商品要件の見直しについて

2018年9月21日

調整力の細分化及び広域調達の技術的検討に関する作業会 事務局

1. 通信回線

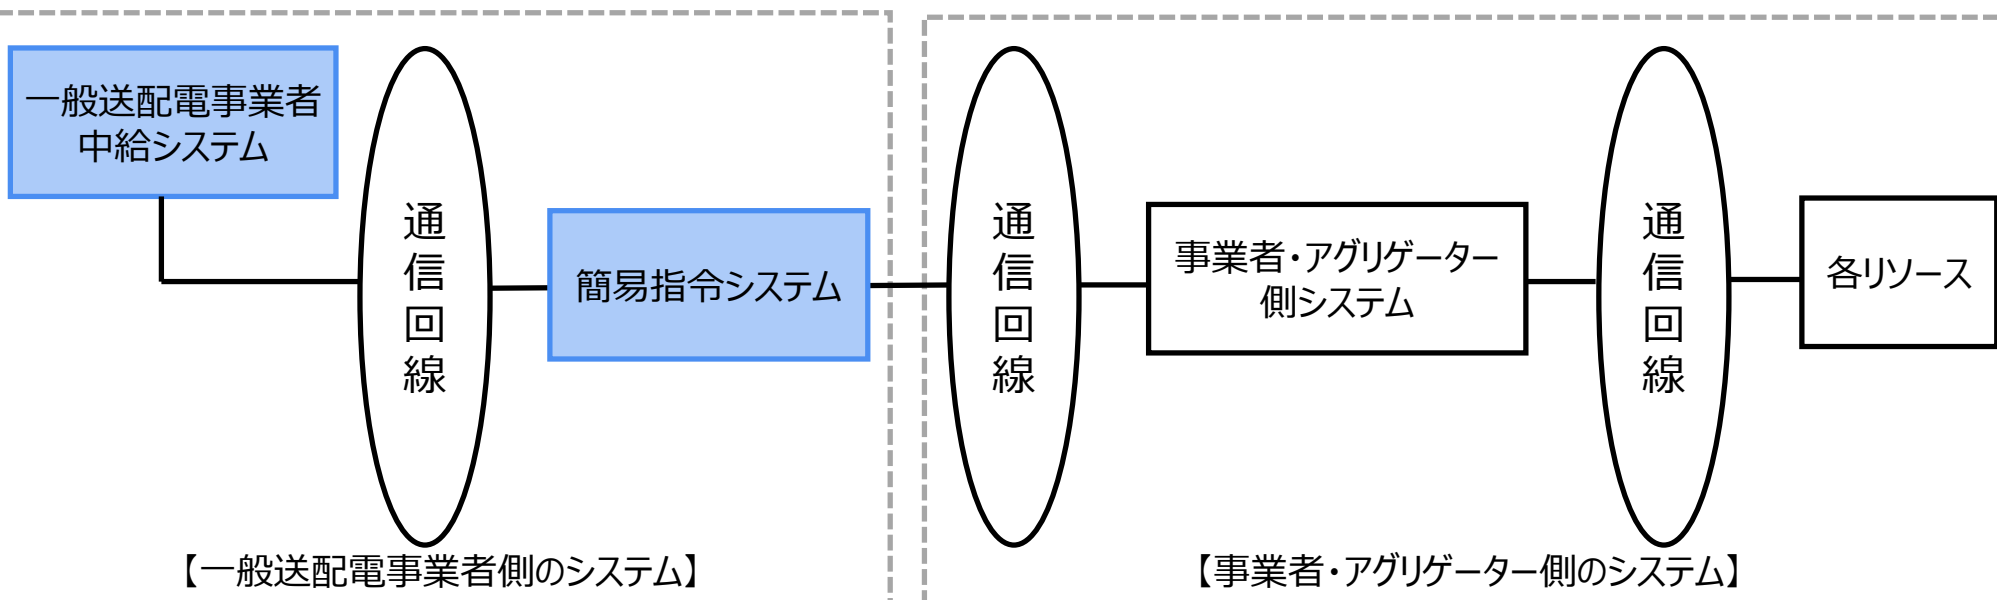
■ 専用線等の設置はコスト負担が大きく、簡易指令システムの適用を拡大できないかとの意見があった。

- インターネット回線を認めてほしい（8社）
- 電話やメールによる指令を認めてほしい（1社）

- 専用線等の設置はコスト負担が大きく、また、多様な通信手段を認めることで、新規参入を促すことができるため
- ERAB検討会における検討内容を参考とするべき
- VPP実証事業によると二次調整力②および三次調整力①も公衆網を用いたシステム構築が可能
- NISTIR7628などの国際的に評価された手法により選択すべき
- 海外ではインターネット網を活用しながらセキュリティを確保している事例がある
- 汎用回線使用に伴い通信遅延などが生じた場合については事業者にはペナルティを課すことで対応してはどうか

- 三次②については、指令・制御に対して応動するまでの時間が十分に長いことから、運用者による手動での操作を許容し、中給システムと直接接続しない簡易指令システムも可としてきた。
- 一方、簡易指令システムを二次①～三次①のような速度の速い調整力に適用する場合、中給システムと接続する必要があるが、接続の可否を判断するにあたり、中給システムが重要インフラであることを踏まえると、サイバーセキュリティの観点が必要である。このため、セキュリティ確保のために、通信回線の要件を専用線としていた。
- 他方、簡易指令システムと中給システムの接続可否については、サイバーセキュリティの観点から国で検討中であるところ。今後、国での議論の結果をふまえ、通信回線の要件見直しについて、改めて検討してはどうか。
- なお、仮に中給システムと簡易指令システムの接続が可能となった場合においては、監視の通信プロトコルや監視間隔等も含めて、別途検討が必要。

2. 一次調整力の監視方法

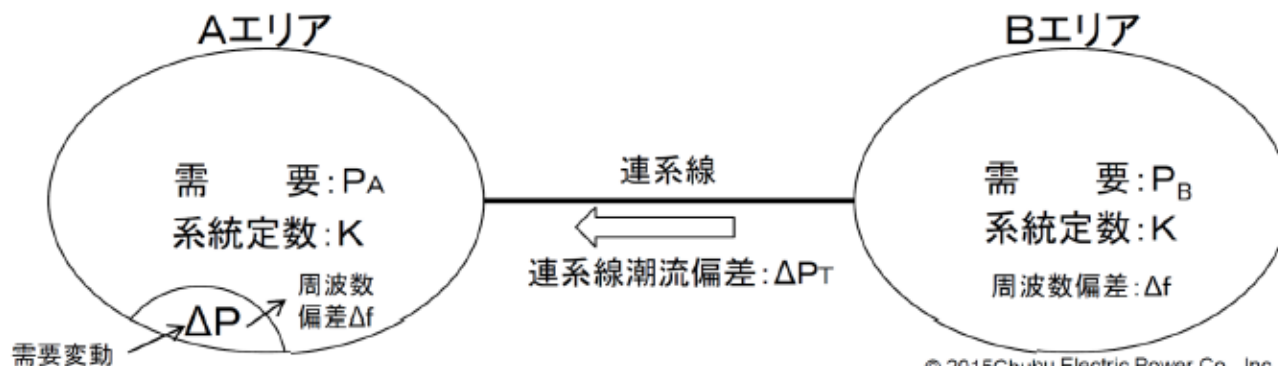
- 一次は自端制御であるため、中給システムへの接続に伴う通信コスト増を考慮すると、オンライン監視は不要ではないかとの意見があった。

- 一次調整力は監視不要としてほしい（1社）
- 事前確認によりリアルタイム監視を不要としてほしい（1社）
- [DR]ベースラインとの差（制御量）の想定値で代用したい（1社）
- V P P、アグリゲーター単位での監視方法を明らかにしてほしい（3社）

- 一次調整力は自端制御であるため常時監視する必要がない
- PJM等の欧米の需給調整市場では事前テストで合格すれば常時監視不要としている事例がある
- ベースラインは事後算定する場合があるため、ベースライン算定方法と併せて検討すべき
- V P P等の監視方法を明確化することで、D R事業者の市場参入が促されるため

- 専用線は、応動の監視及び指令制御のそれぞれに必要となることから商品の要件として設定しているが、一次については、自端制御であることから監視についてのみその設置が必要である。監視の目的には大きく以下 2 点がある。
 - ✓ 中給では、需要の変動を直接計測することができないため、一次を含む発電機の出力の合計値をエリア需要としてとらえ、この中で時間内変動も把握している。これに周波数偏差を考慮して、調整力の発動に必要な発動指令を行うことで周波数調整を行っている。
 - ✓ また、必要量を算出する際にも、発電機の出力実績から時間内変動を分析することでその算出を行っている。今後は応動の検証を行うためにも実績の分析が必要となる。
- こうした点を踏まえると、仮にオフラインを許容した場合、その出力値が把握できないため、エリア需要の算定精度が低下し、運用及び必要量の分析に影響が出ることが考えられる。そのため現行の発電機同様、オンラインで出力実績を確認することが必要であるとしてきた。
- 今回改めて、一次調整力の監視をオフラインにすることの可否を考えた場合、必要量の算出や応動の検証については、別途、調整力の提供者から周波数及び出力値のデータなどを後日提出してもらうことで、対応できると考えられる。
- 他方、中給で需給調整を行うためのエリア需要値の把握の精度については、オフラインにすると低下する。ただし当面は新たに参入する事業者が少ない可能性があることを考えると、新規参入を促す観点から、オフラインによる接続容量の上限(オフライン枠) を設けることで、一部はオフラインとすることは許容できるのではないかと。
- 以上より、一次については、事後にデータを提出してもらうことを前提に、オフライン枠を設けることとしてはどうか。
- なお、データの提出にあたり、周波数変動の計測及びデータの信頼度を担保する仕組み、オフライン枠の量等、具体的な点については今後別途定めることとしてはどうか。

3. 応動時間

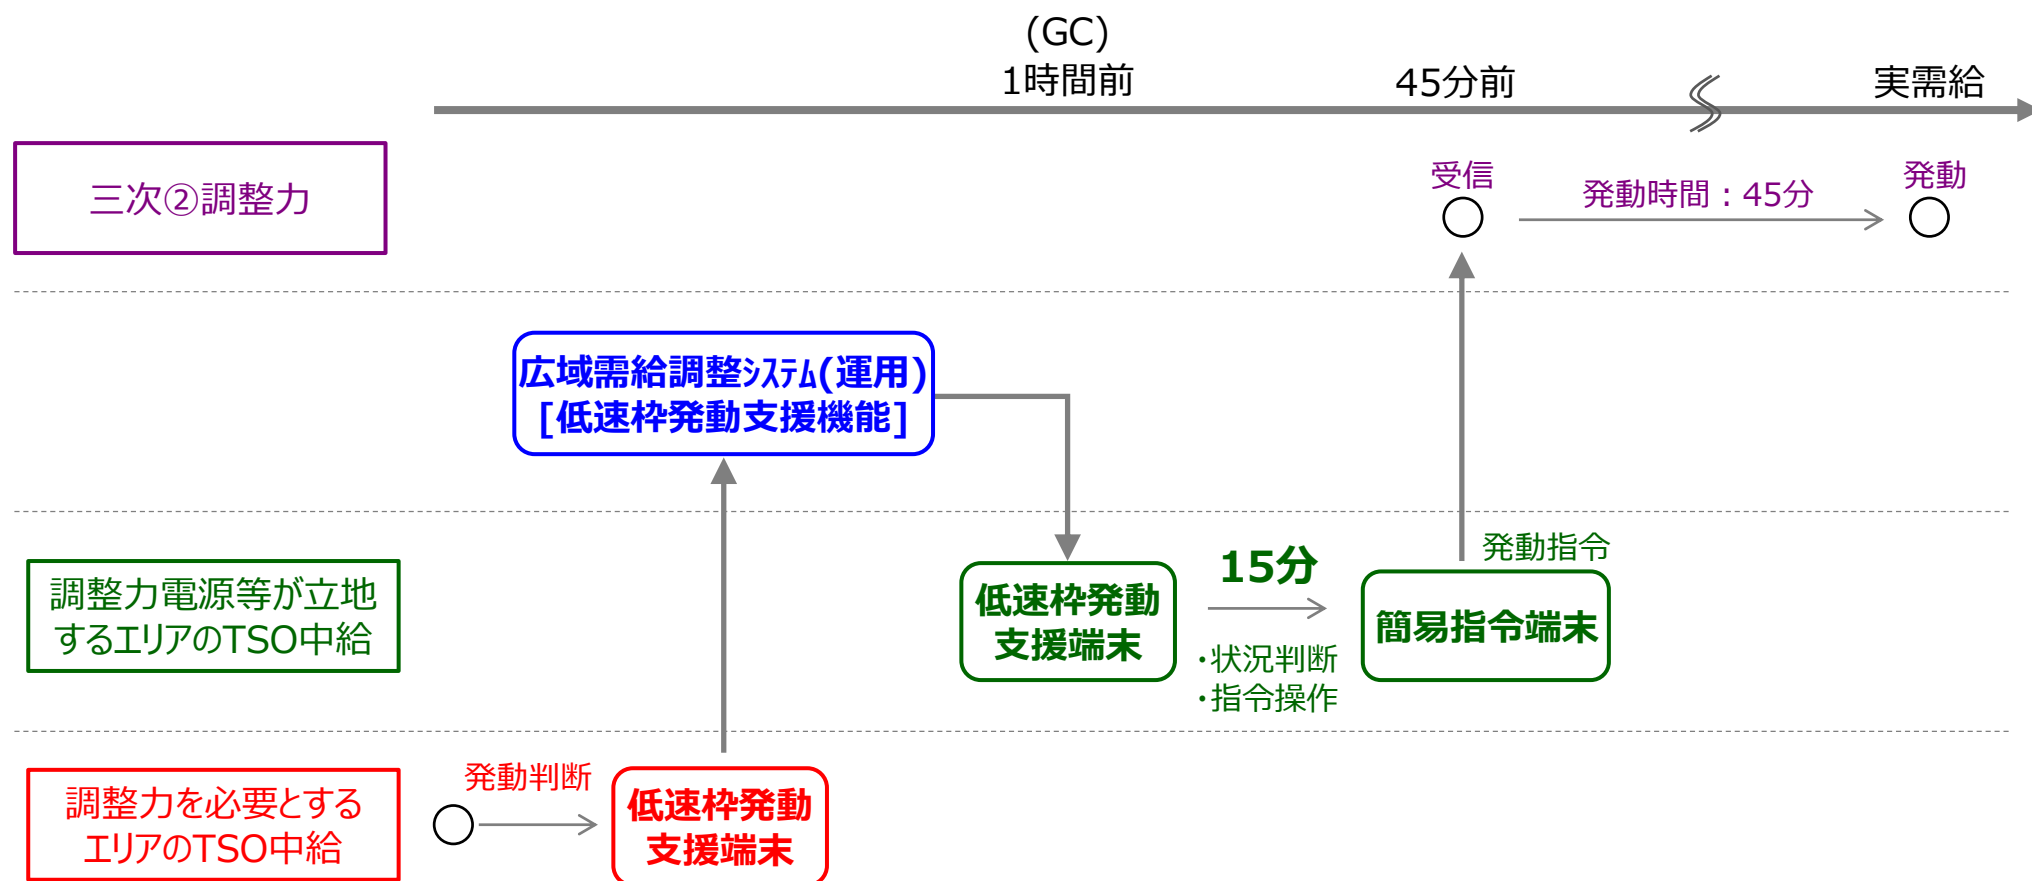
■ 一次及び三次②の応動時間を延長できないかとの意見があった。

現行案	→	主な意見
- 一次調整力 : 10秒以内 - 二次調整力① : 5分以内 - 二次調整力② : 5分以内 - 三次調整力① : 15分以内 - 三次調整力② : 45分以内		- 一次調整力 : 30秒以内 (2社) - 二次調整力① : 5分以内 (意見なし) - 二次調整力② : 5分以内 (意見なし) - 三次調整力① : 15分以内 (意見なし) - 三次調整力② : 60分以内 (1社) - 応動時間内における出力変化の様相については、出力変化速度等の要件を設定しないでほしい (1社)

- 欧州では供出可能量100%到達までの応動時間は30秒が一般的であり、これらも参考にすべき (フランス、ドイツ、オーストリア、ベルギー、イギリス[一部]など)

- TSOから指令を受けて発動するには実質的に35分~40分程度の応動時間が必要
- 45分と60分では参加できる需要家数が大きく変動する

- 三次②は前々日のFIT予測値から実需給断面の1時間前であるG Cまでの需給調整に対応した調整力であり、その発動時間は、G C時点(1時間前)から一般送配電事業者のシステム操作時間を考慮する必要がある。
- 一般送配電事業者にてシステム操作時間を検討した結果、操作時間は15分程度を要することから、三次②の応動時間は、原案の通り45分としてはどうか。
